# 第37回人にやさしいまちづくり推進協議会（質問）

| 株式会社 平安設計 HEIAN Architectural Plannners Inc. | 都立石神井特別支援学校(7)仮設校舎建設工事基本設計 | 土地利用構想図 | SCALE: 1/500 | 07 |

# 第37回人にやさしいまちづくり推進協議会（意見）

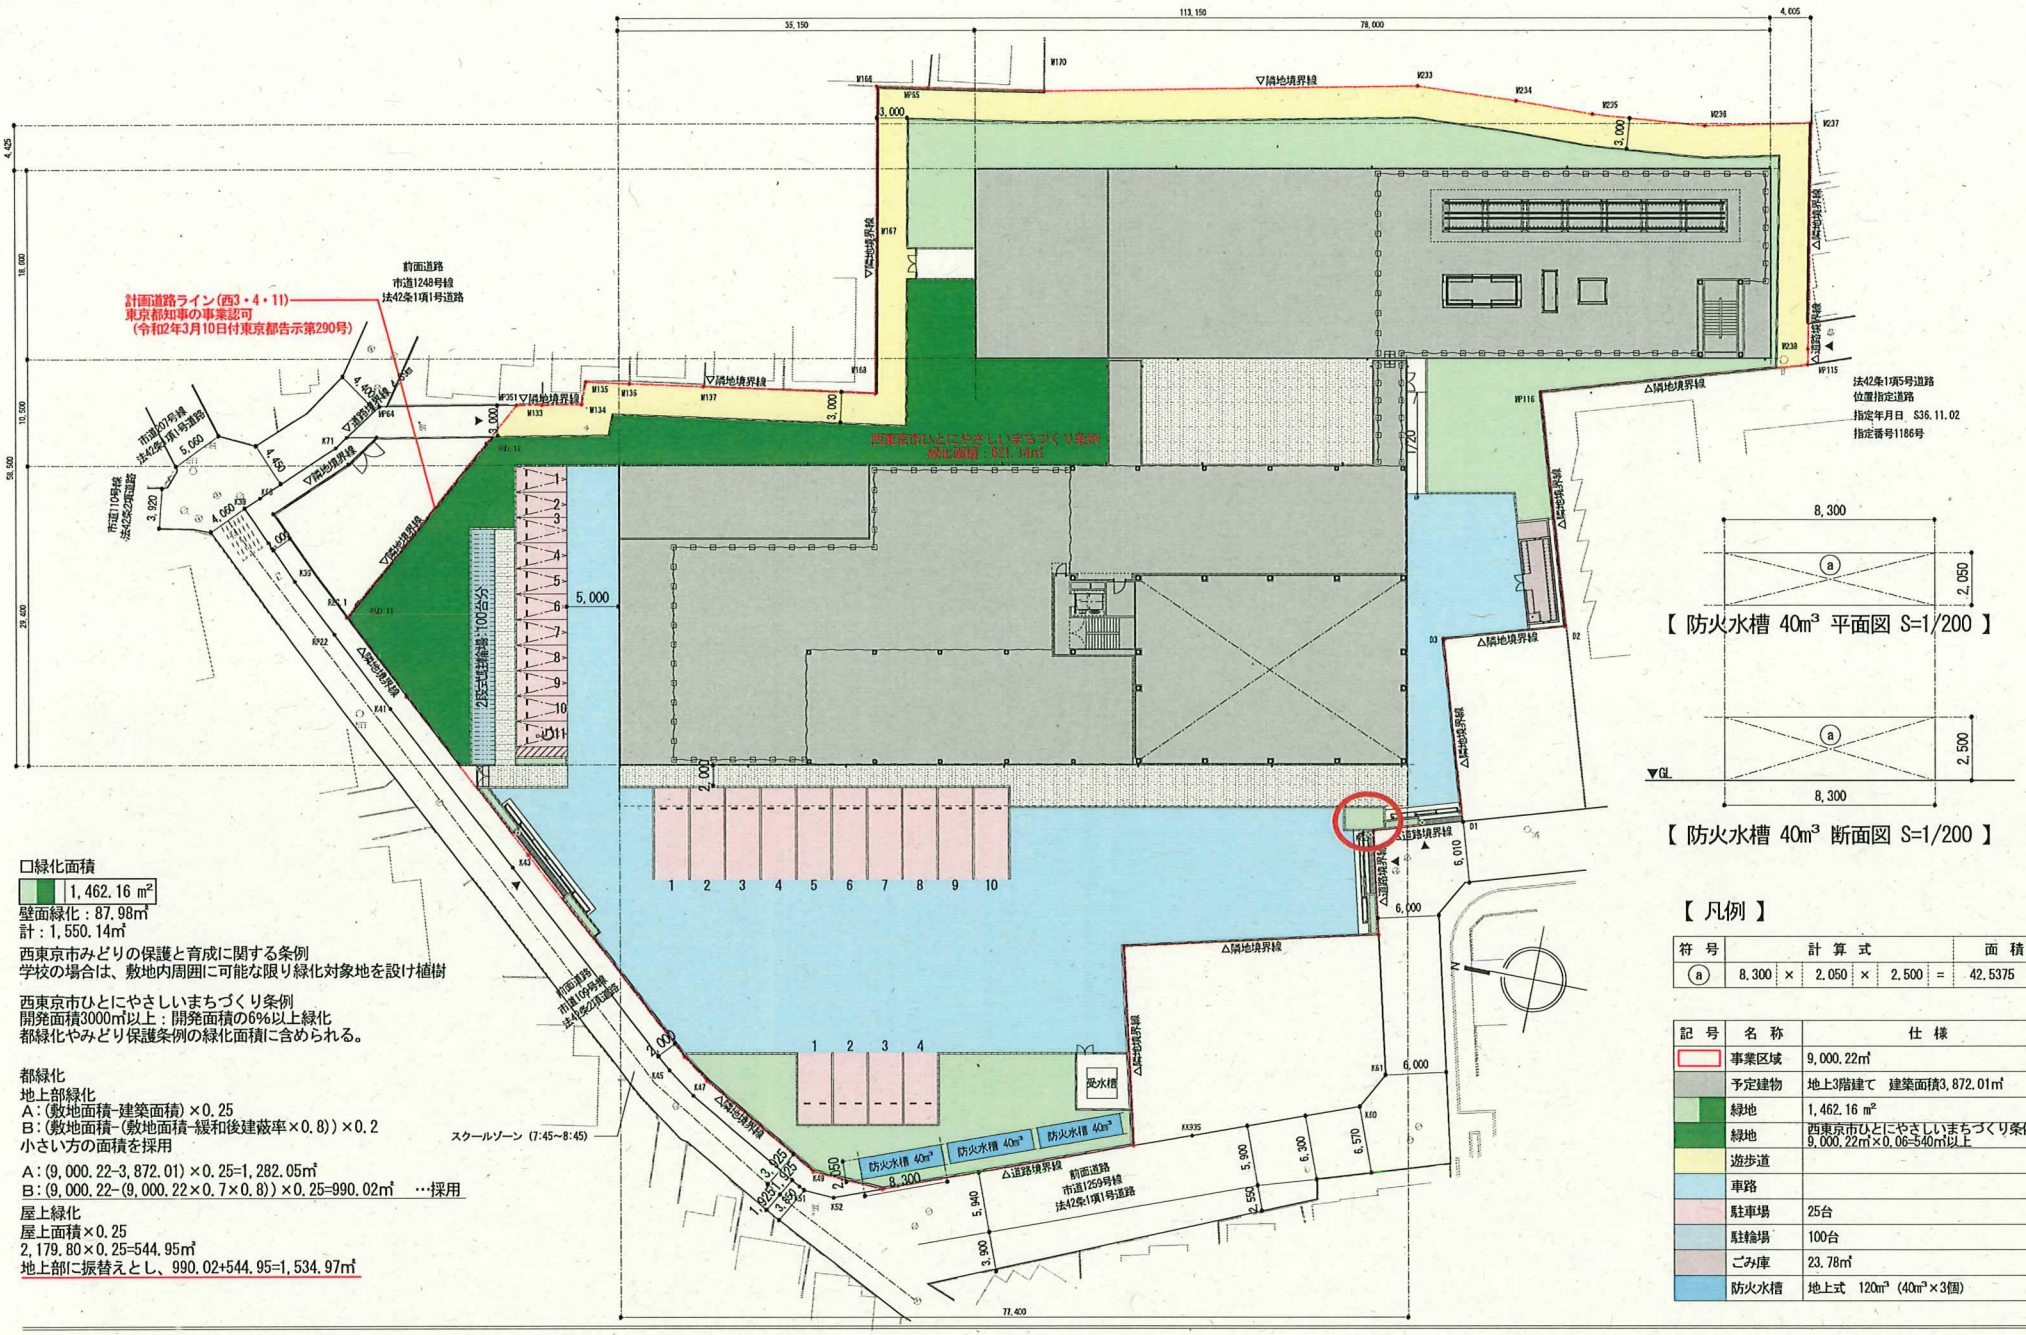
| 質問内容 | 事業者の見解 |
| --- | --- |
| 資料２の10ページにシンボルツリーのようになっているイチョウの木があり、この木は残す方針との記載がありますが、それば、敷地のどの部分でしょうか。歩道となっている部分にある木ならば、歩行の安全との関連が気になります。 | 別添図面の赤丸の箇所です。 |

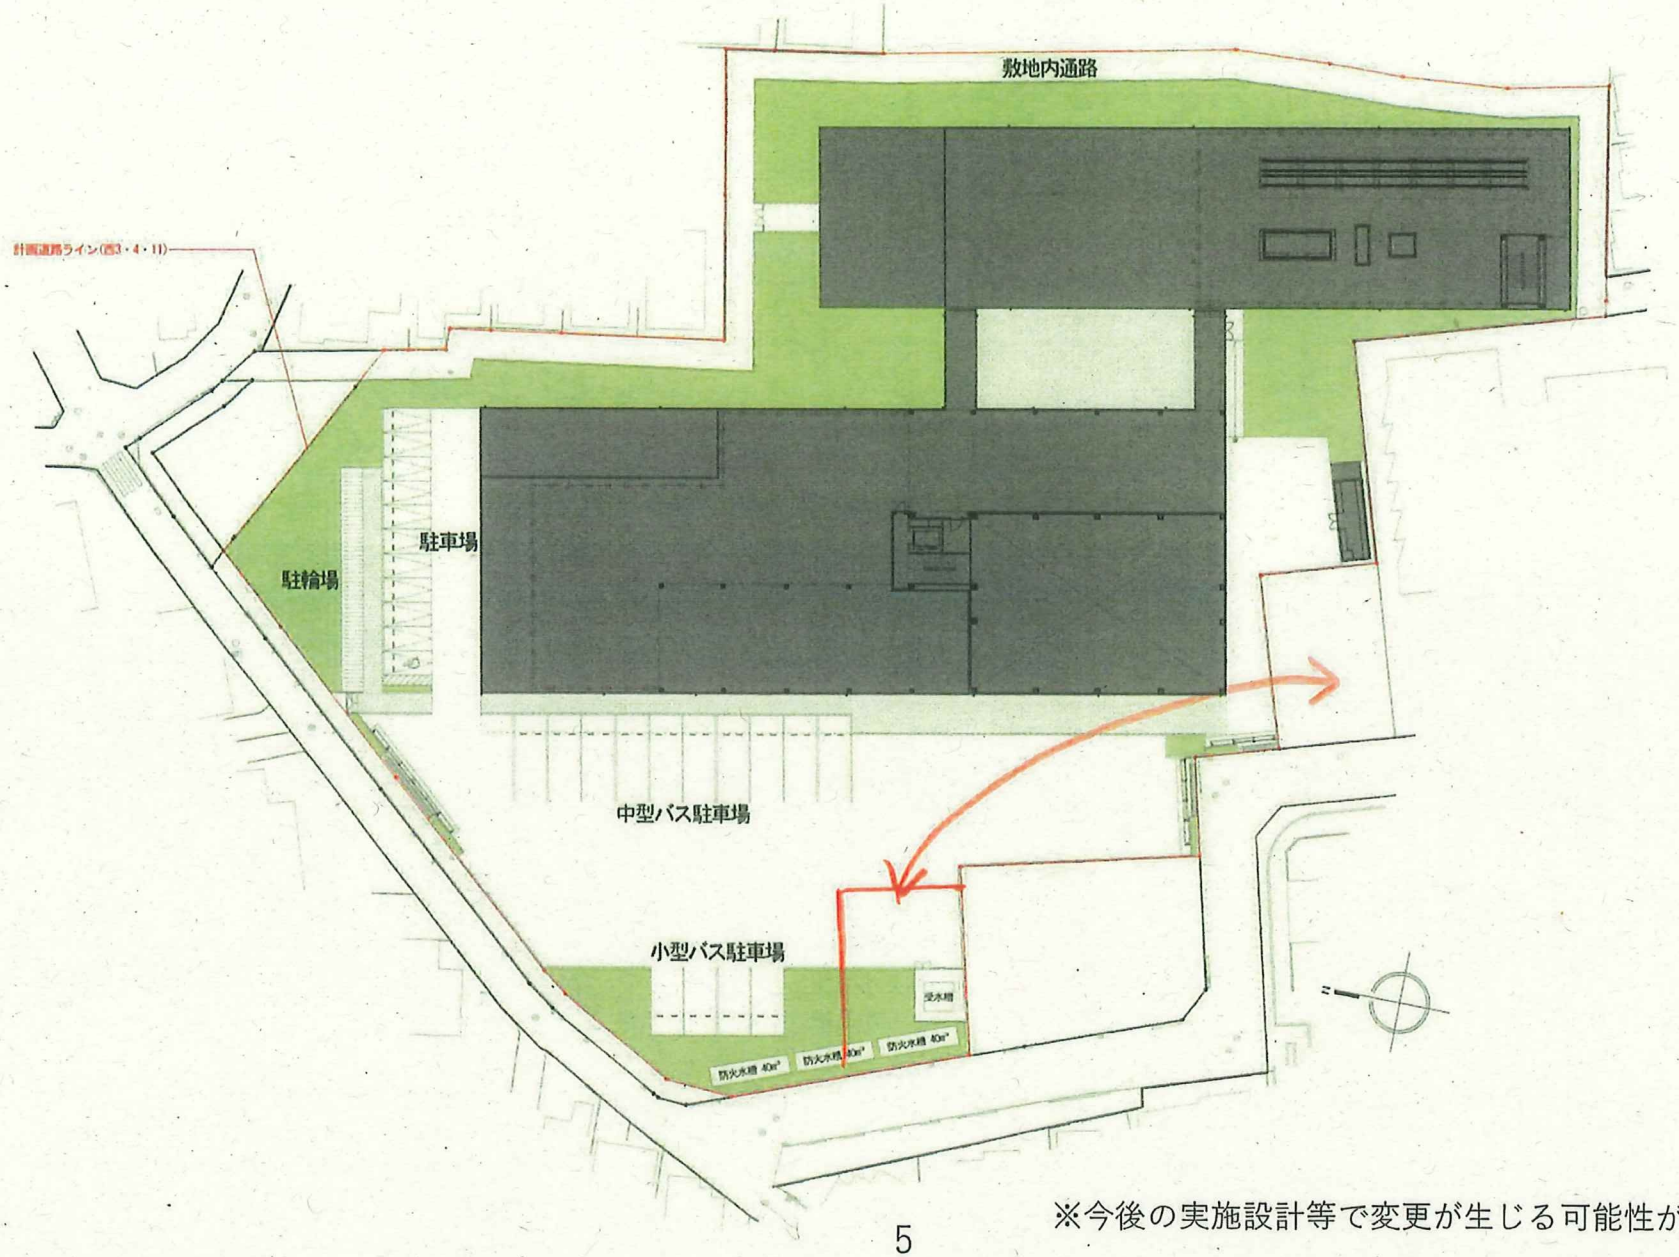
| 内容 |
| --- |
| 当該施設用地も進入路も整備されており、問題点は少ないと思われるが、「ルピナス」方向から用地へのバスの進入路についての意見ですが、出入口の両側に「ルピナス」の駐車場があるが、第２駐車場（小さい方）を、第３駐車場（大きい方）に接続した形に換地移設が可能ならば、バスの出入口が広く確保出来るのではないかと考えます。これにより通学時の解消に役に立つのではないか。<br>相手方の意向もあるので難しいと思うが、相手方も駐車場が広く一体的に使えると思う。また、公的機関同士のため、協力が得やすいかとも思いますが。（参考図あり） |
